Dotyczy: prośba o zatwierdzenie projektu docelowej organizacji ruchu w związku z przebudową ulic Mościckiego/Wietnamska/Pakistańska we Wrocławiu

ORGANIZACJA RUCHU DOCELOWEGO

**PRZEBUDOWA UL. MOŚCICKIEGO, UL. WIETNAMSKIEJ,
UL. PAKISTAŃSKIEJ I UL. SEMAFOROWEJ**
W CELU OBSŁUGI KOMUNIKACYJNEJ INWESTYCJI KUBATUROWEJ
ZLOKALIZOWANEJ PRZY UL. MOŚCICKIEGO WE WROCŁAWIU,
DZ. NR 5/2, 5/5; AM-17, OBRĘB BROCHÓW

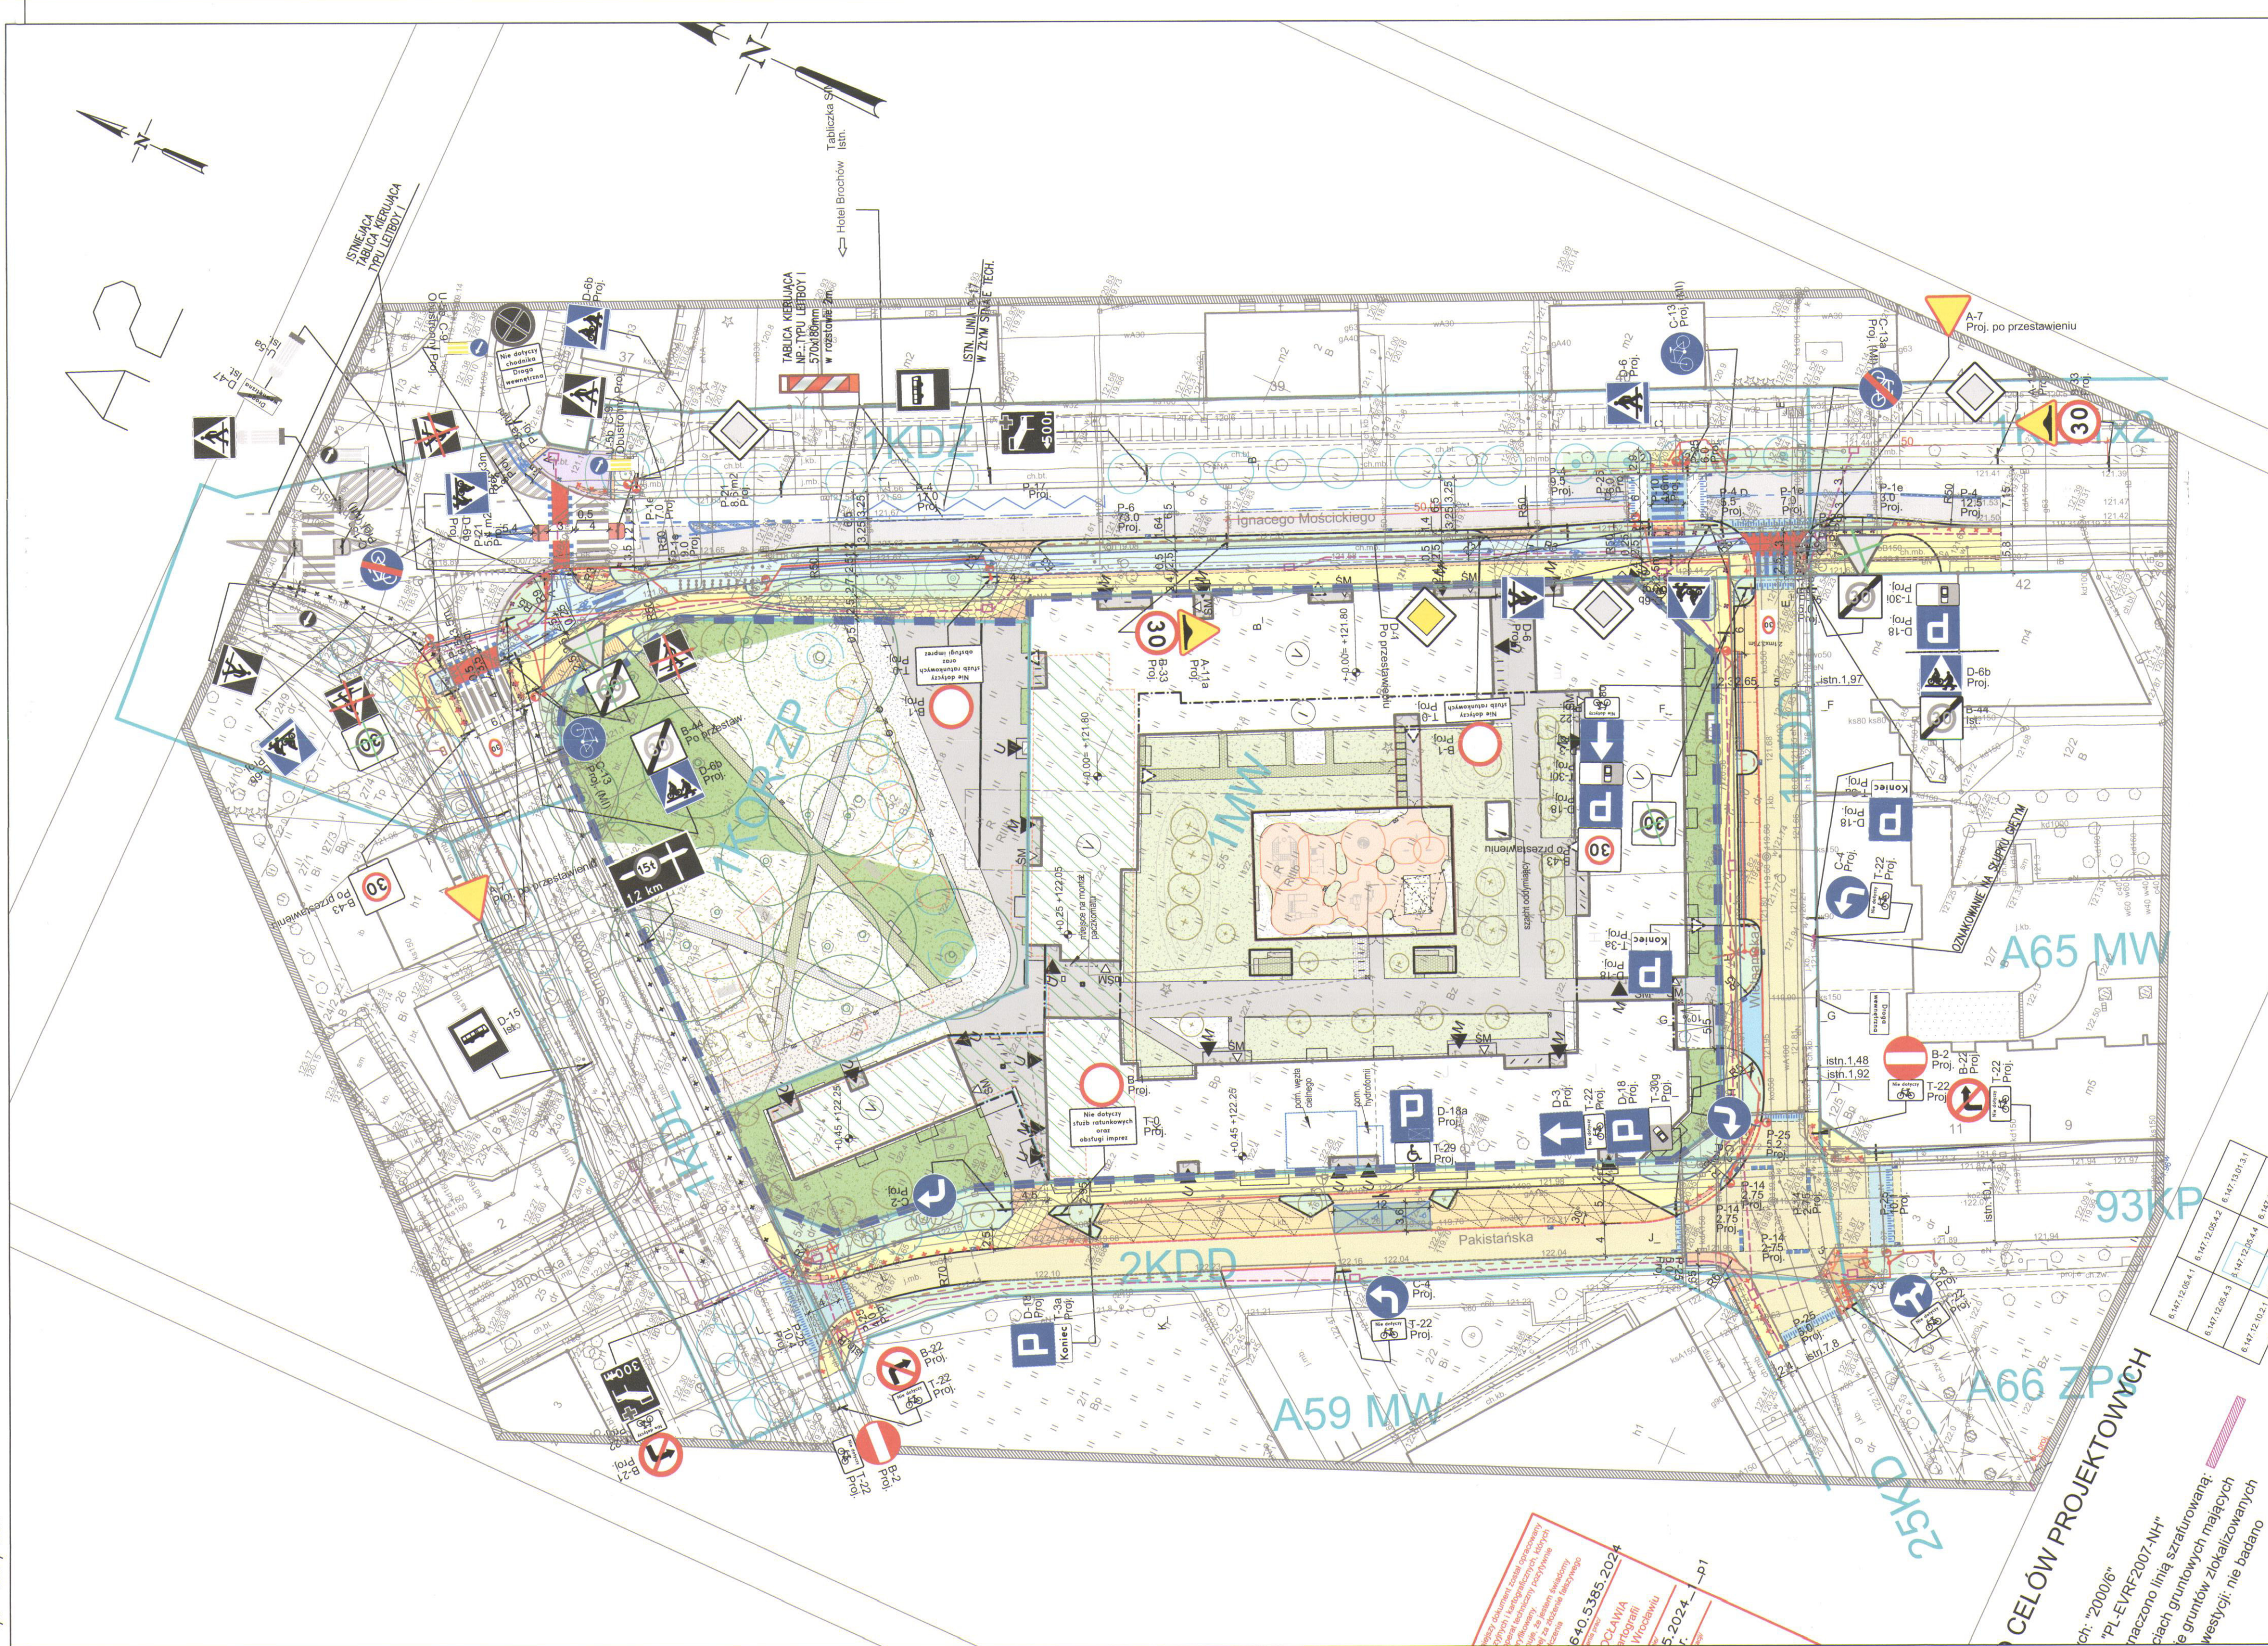
1. ul. Vietnamska – zaprojektować stanowiska postojowe w miejscu likwidowanego pasa dla rowerów – znak D-18 z T-30i po drugiej stronie B-44 z D-6b (nie korygować lokalizacji B-44 – utrzymać w jednym przekroju z B-43) oraz znak D-18 z T-3a przed zjazdem

2. na odcinku ul. Mościckiego od ul. Vietnamskiej do zjazdu drogi dla służb ratunkowych zaprojektować jedną parę P-23 (pomiędzy zjazdem, a P-10 - rysunek nieczytelny w zakresie lokalizacji P-23 i najazdu – najazd o długości 5m, przesunąć P-23 w kierunku P-10). Pomiędzy P-10, a wlotem ul. Vietnamskiej zaprojektować najazd z P-2b o długości 5m wokół słupka (bez P-23). Poprawić czytelność P-23 i najazdów w rejonie skrzyżowania ulic Mościckiego i Semaforowej) – skorygować lokalizację P-23 w przypadku nachodzenia na skosy najazdowe

3. ul. Mościckiego 38-40 - w osi jezdni pomiędzy P-4 zaprojektować P-6 (bez odcinków P-1e)
4. projektowane leitboy w ciągu ul. Mościckiego – zastosować skosy zgodnie z kierunkiem jazdy

5. piktogram B-43 – uwzględnić wymiary 2,1mx3,75m, na ul. Vietnamskiej z uwagi na nawierzchnię z kostki kamiennej piktogram zaprojektować na nakładce bitumicznej

6. ul. Mościckiego - zaprojektować P-17 o długości 30m
